**PRÉFET
DE L'YONNE**

Objet : Rapport des modifications apportées à la carte du zonage réglementaire du Plan de prévention des Risques de ruissellement du Chablisien - Chablis

Ce rapport présente les modifications apportées à la carte de projet de zonage dans le cadre de la révision du Plan de Prévention des Risques Naturels de Ruissellement et de Coulées de Boues du Bassin versant du Chablisien (PPR du Chablisien).

V – Fyé

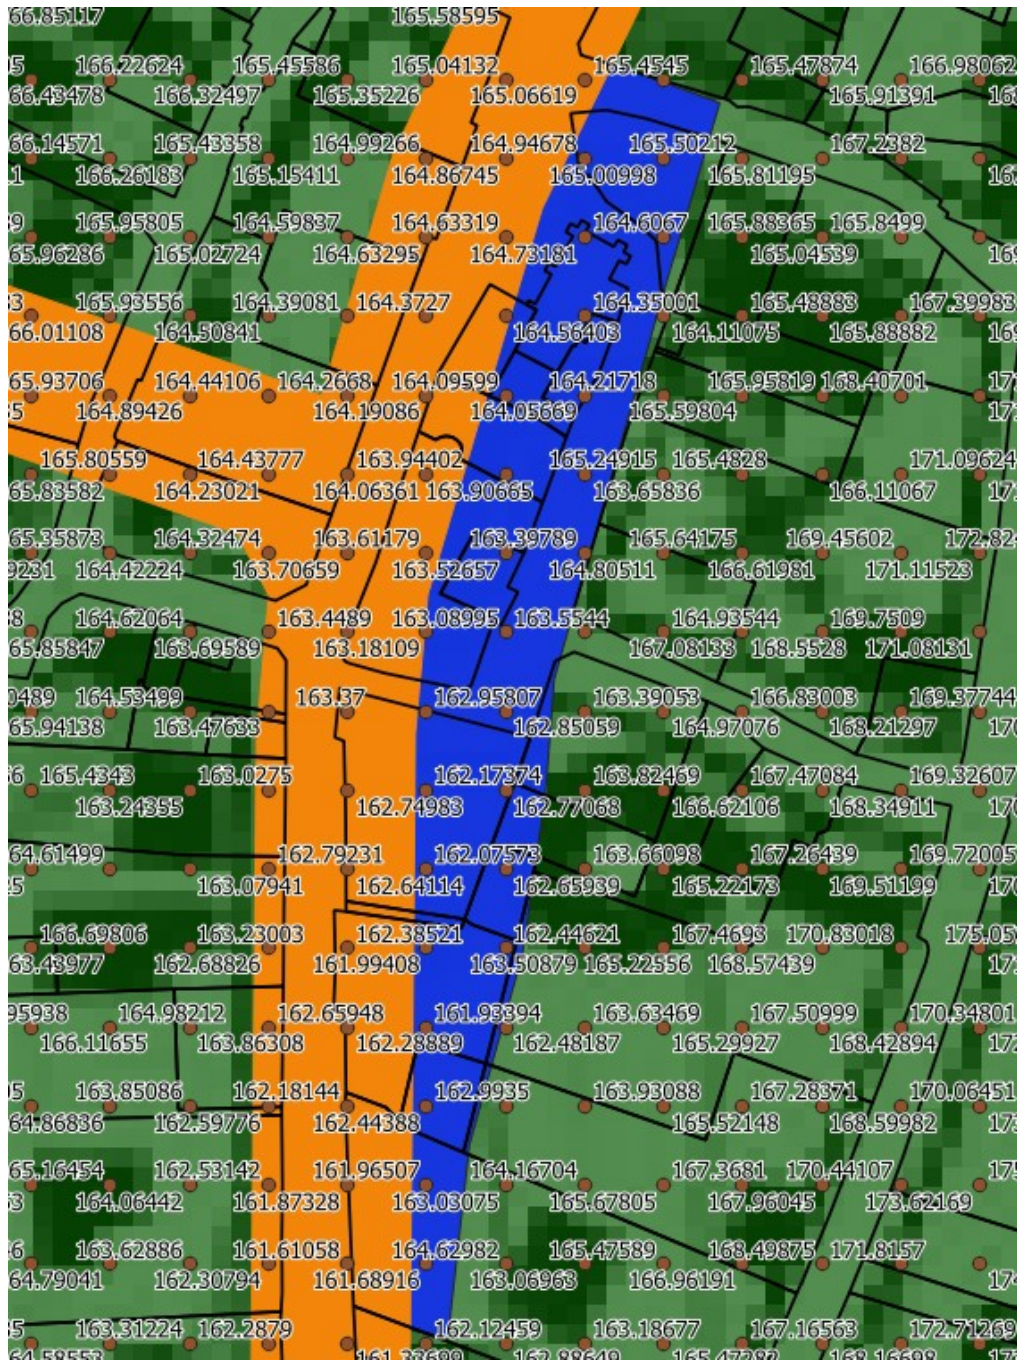
La commune de Chablis suggère la suppression de la zone située au plus bas du village du Fyé.

pas de zone d'accumulation
(enlever la zone bleue)

Après vérification de la topographie du périmètre, la zone forme une cuvette topographique et donc une zone d'accumulation. Il semble cohérent de la conserver.
